本原原発第38号
令和6年2月19日

浜岡原子力発電所原子炉施設保安規定
変更認可申請書

浜岡原子力発電所原子炉施設保安規定 変更前後比較表（第1編）

<p>図4(2) 保安に関する組織 (浜岡原子力総合事務所及び発電所)</p>	<p>図4(2) 保安に関する組織 (発電所)</p>

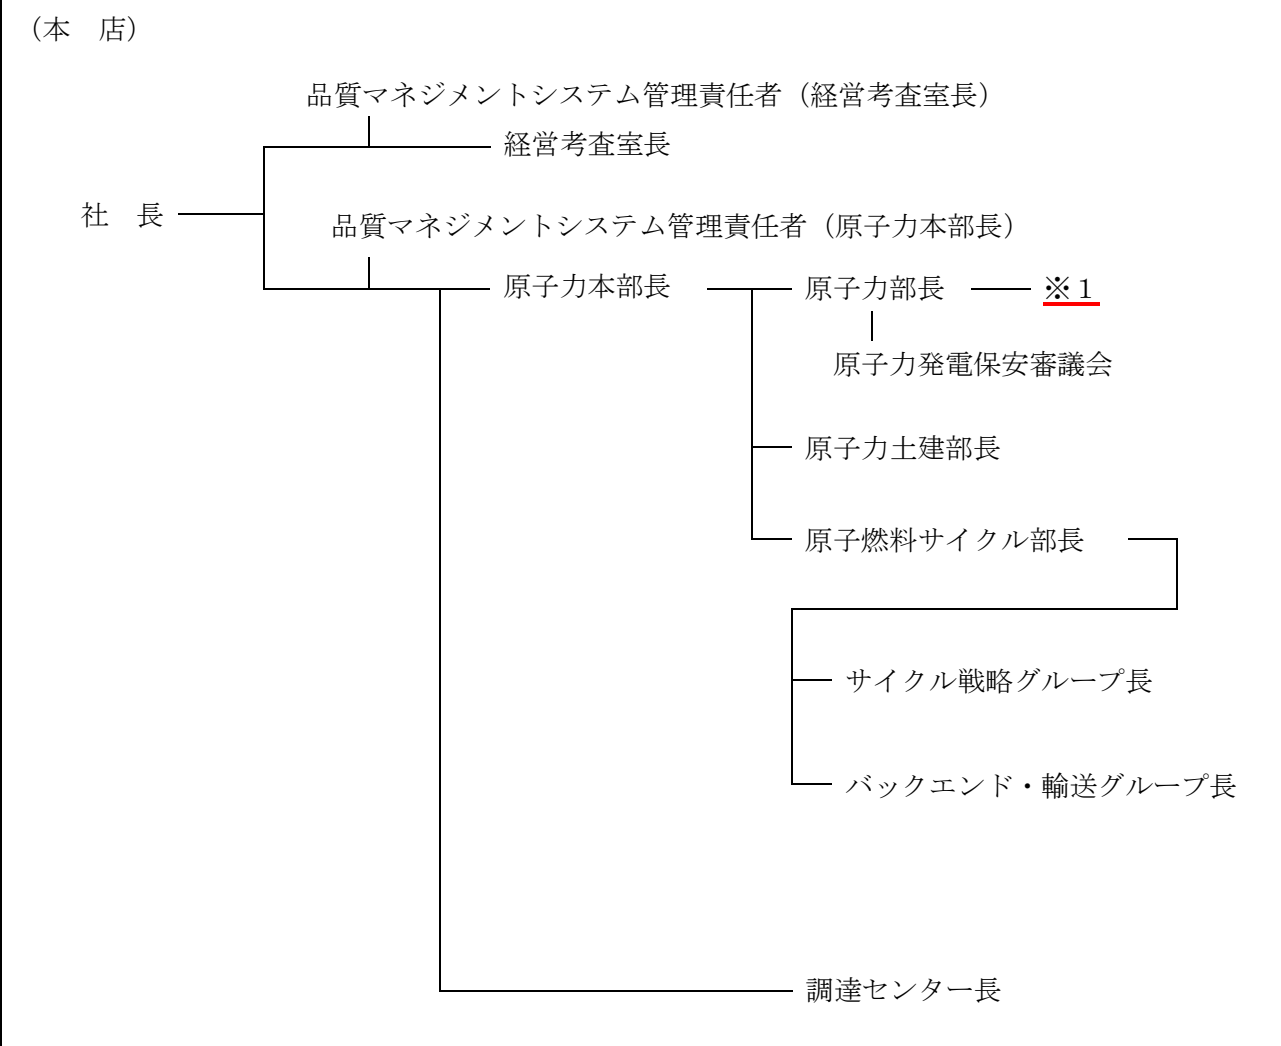
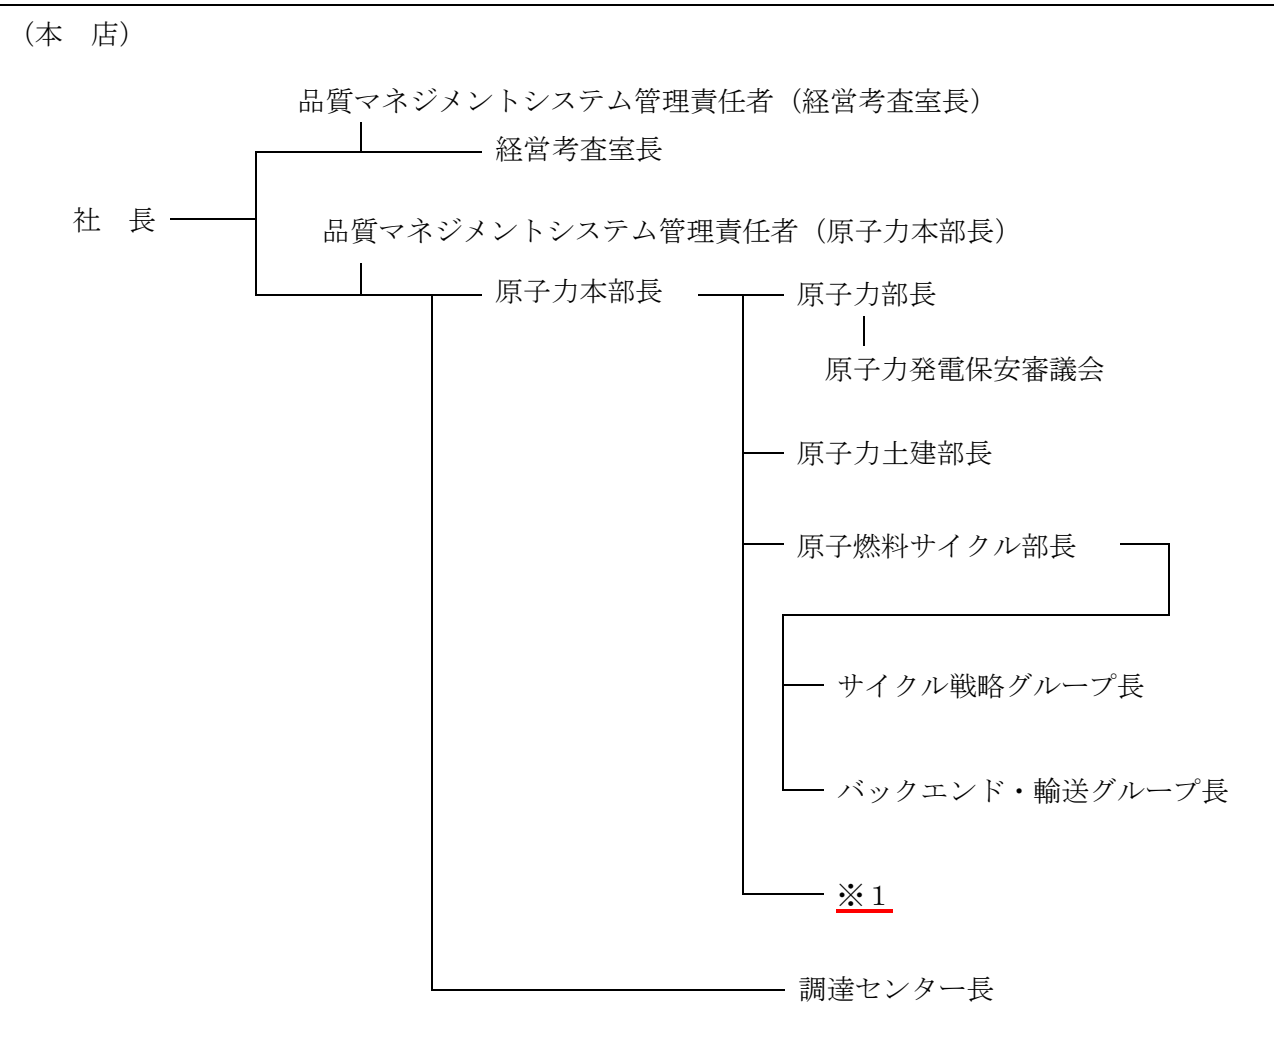
変更前	変更後	備考
<p>【前頁の続き】</p> <p>(浜岡原子力総合事務所)</p> <p>※1 ——— 浜岡原子力総合事務所長 ——— ※2</p>	<p>【前頁の続き】</p>	<p>・原子力本部の管理体制の見直しに伴う保安に関する組織及び職務の変更</p>
<p>(発電所)</p> <p>発電用原子炉主任技術者 電気主任技術者 ボイラー・タービン主任技術者</p> <p>※2 ——— 発電所長</p> <p>原子力発電所保安運営審議会</p> <p>総括・品質保証部長 総務部長 運営基盤部長 発電部長 エンジニアリング部長 保修部長 土木建築部長 廃止措置部長 原子力研修センター所長</p> <p>総括管理課長 品質保証グループ長 検査管理課長 資材調達課長 防災課長 核物質防護課長 放射線管理課長 デジタル技術課長 運転管理課長 施設保安課長 廃棄物管理課長 発電指令課長 安全・系統管理課長 共通設計課長 設計調達課長 原子燃料課長 保修管理課長 機械保修課長 電気保修課長 土木課長 建築課長 廃止措置計画課長 廃止措置工事課長</p>	<p>(発電所)</p> <p>発電用原子炉主任技術者 電気主任技術者 ボイラー・タービン主任技術者</p> <p>※1 ——— 発電所長</p> <p>原子力発電所保安運営審議会</p> <p>総括・品質保証部長 総務部長 運営基盤部長 発電部長 エンジニアリング部長 保修部長 土木建築部長 廃止措置部長 原子力研修センター所長</p> <p>総括管理課長 品質保証グループ長 検査管理課長 資材調達課長 防災課長 核物質防護課長 放射線管理課長 デジタル技術課長 運転管理課長 施設保安課長 廃棄物管理課長 発電指令課長 安全・系統管理課長 共通設計課長 設計調達課長 原子燃料課長 保修管理課長 機械保修課長 電気保修課長 土木課長 建築課長 廃止措置計画課長 廃止措置工事課長</p>	<p>(浜岡原子力総合事務所及び浜岡原子力総合事務所長の削除)</p> <p>・原子力本部の管理体制の見直しに伴う保安に関する組織及び職務の変更</p> <p>(発電所長を原子力部長管下から原子力本部長直下に所管変更)</p> <p>・原子力本部の管理体制の見直しに伴う保安に関する組織及び職務の変更</p> <p>(浜岡原子力総合事務所の削除)</p>
